CONCORRÊNCIA Nº 14625/2025

OBJETO: "MATERIAL, MÃO DE OBRA E SERVIÇO ESPECIALIZADO, MAQUINARIA, FERRAMENTAL, EQUIPAMENTOS E INSTRUMENTAL NECESSÁRIO PARA REFORMA E AMPLIAÇÃO DA UNIDADE SENAC IPE - ITAPETININGA - SÃO PAULO".

CARTA DE ESCLARECIMENTOS I

Figura 01: CS-01+ES-01

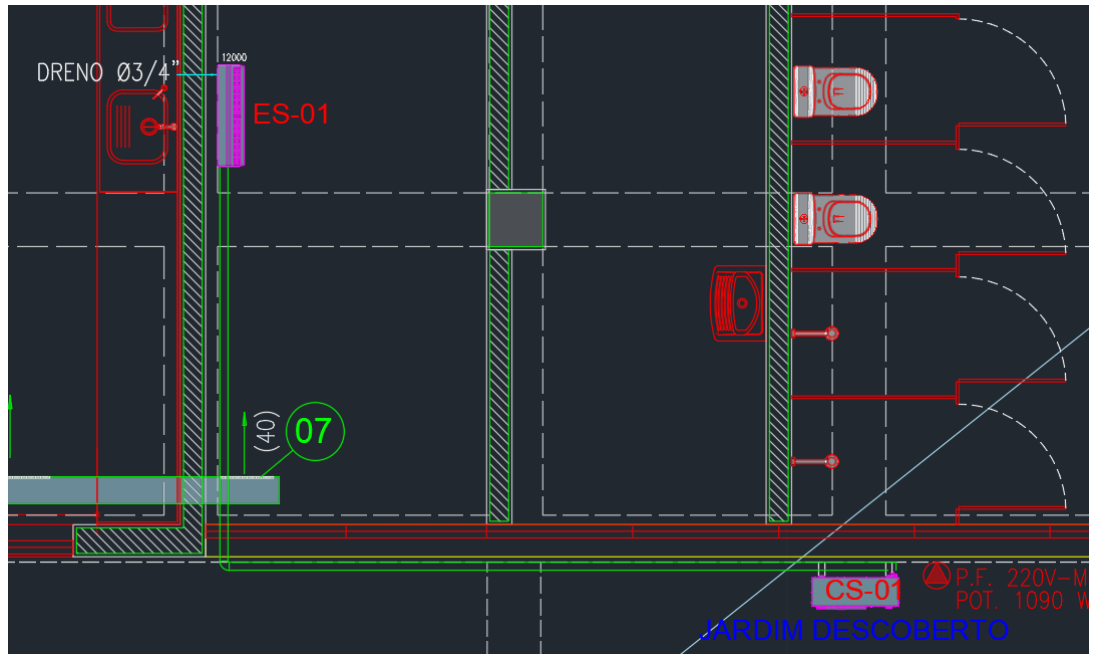
22. Ao analisar os projetos (plantas/fluxogramas) + Edital com a planilha orçamentária, observou-se que há divergências nas quantidades de condensadoras e evaporadoras e duplicidade na quantidade de coifas na planilha. Deixo em anexo arquivo com destaque em amarelo estas divergências no sistema VRF e Split System, bem como as coifas.

Nota 01: No projeto há uma unidade externa (CS-01) interliganda a uma unidade interna (ES-01)

RESPOSTA: Desconsiderar os itens os itens 02.15 - Sistema De Ar-Condicionado, segue anexo novo memorial descritivo revisão R02: 'EX-IPE-MD-R02' e Anexo Nova Planilha Orçamentária Rev.02. **(ANEXO VIII - PLANILHA.ORG.IPE.2025.REV.02).**

Figura 02: Localização da Evaporadora ES-02.

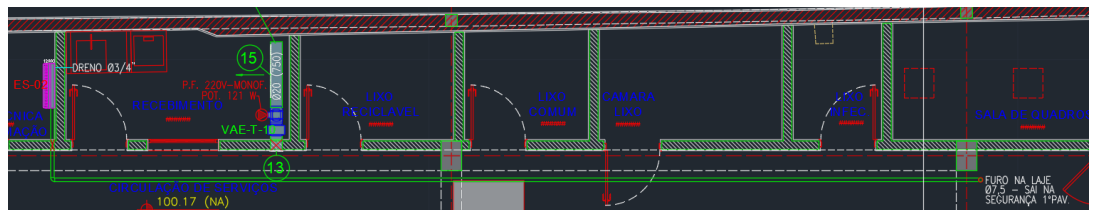
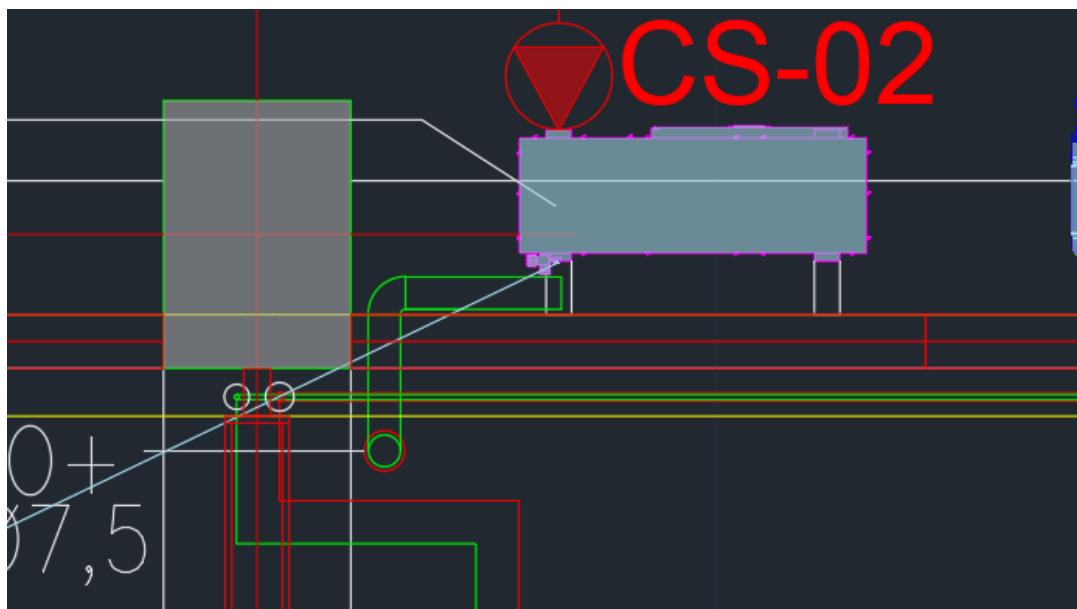
Nota 02: Na mesma planta há uma unidade externa (CS-02) interligando uma unidade interna (ES-02). Onde a unidade externa CS-02 está localizada no 1º Pavimento, como menciona em projeto tubulação de cobre sobe para o 1º Pavimento. (Vide figuras 02 e 03)

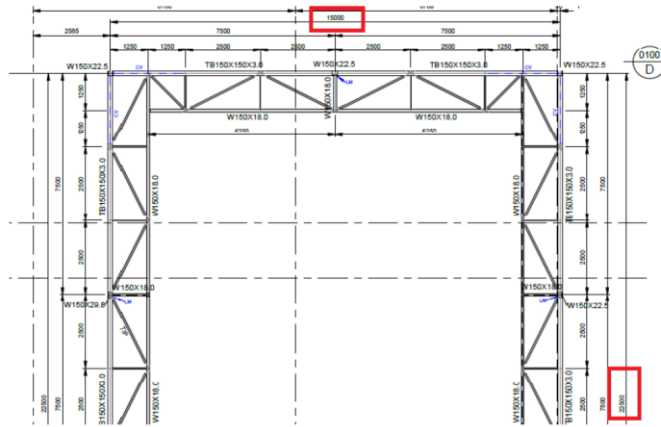
73. A medida em planta da cobertura seria 15 x 22,50 mts?

RESPOSTA: Sim. Ver detalhes da projeção no projeto "ipe-arq-pe-1920-1930-amp. Quadra-r04" para complemento.

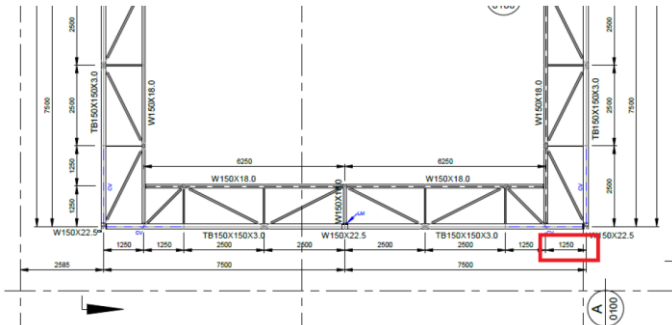
74. Na planta de metálica (PLANTA COBERTURA - EL. 121.42 (TV)) não mostra as tesouras, somente uma treliça em todo o perímetro com 1,25 mts seria somente isso?

RESPOSTA: O Projeto é de uma Quadra Poliesportiva sem Tesouras, Porém com cabos de aço Ancorados na Treliça para Fixação da Telha de Nylon. VER DETALHES NO PROJETO "IPE-ARQ-PE-1920-1930-AMP. QUADRA-R04" E "IPE-MET-PE-0100-COBE-R00".

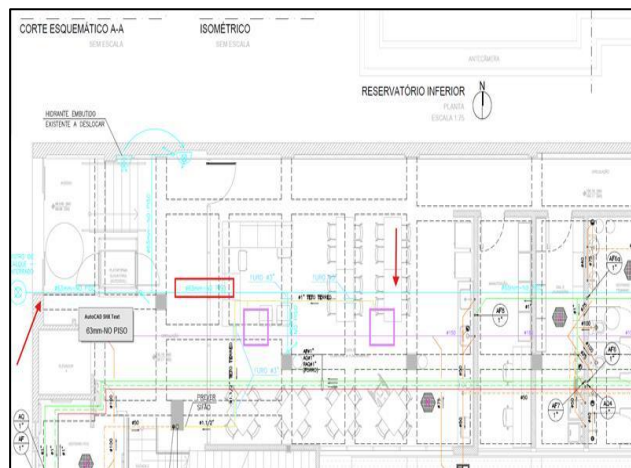
81. Informar volume dos reservatórios inferior e superior e o tipo de material construtivo a ser considerado. Esclarecer se deverão ser incluídos na planilha orçamentária como Omissos.

RESPOSTA: O reservatório inferior é existente. O reservatório elevado no edifício a ser construído é em concreto armado com impermeabilização, no projeto de estrutura detalhando volume de 52m³.

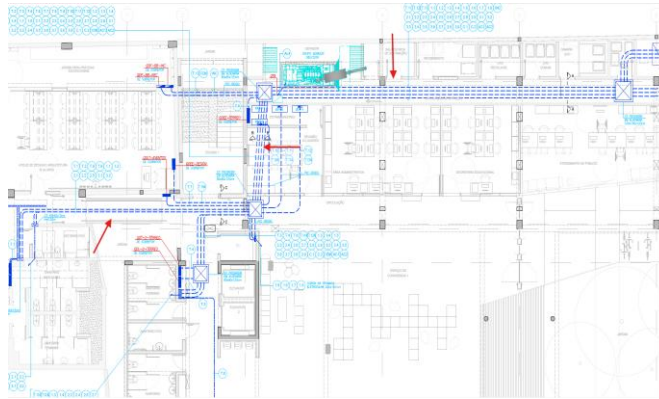
84. Na folha de projeto IPE-HID-PE-002-TER-R04 é mostrada uma tubulação do sistema de incêndio mas não é indicado se a mesma é existente ou nova. Caso seja uma nova tubulação ela deverá ser enterrada mesmo?

RESPOSTA: Tubulação nova, enterrada. Seguir conforme projeto.
